## SERVICE INFO – INA 0168

# Čerpadlo chladicí kapaliny 538 0021 10

## Modifikované těleso

Obrázek 1: staré provedení

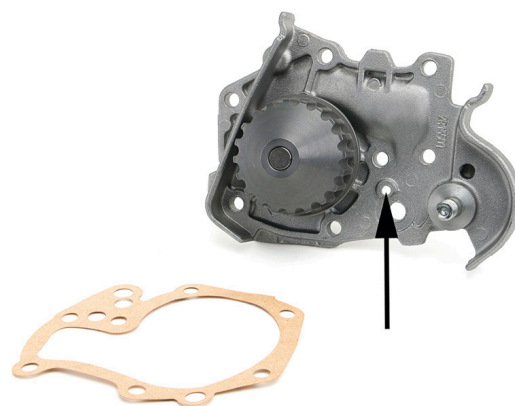
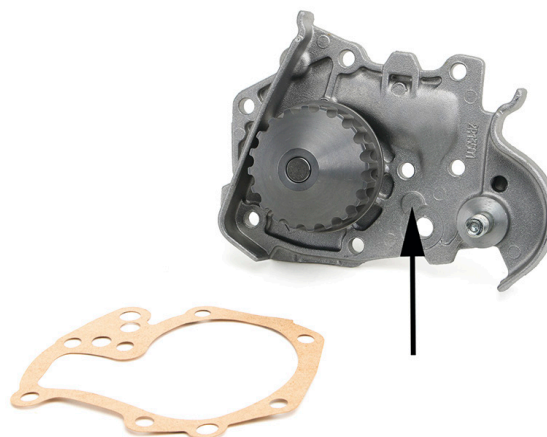
Čerpadlo chladicí kapaliny 538 0021 10 bylo modifikováno. V novém provedení odpadá otvor v tělese (obrázek 2).

Obě verze splňují technické specifikace a lze je tedy používat bez omezení.
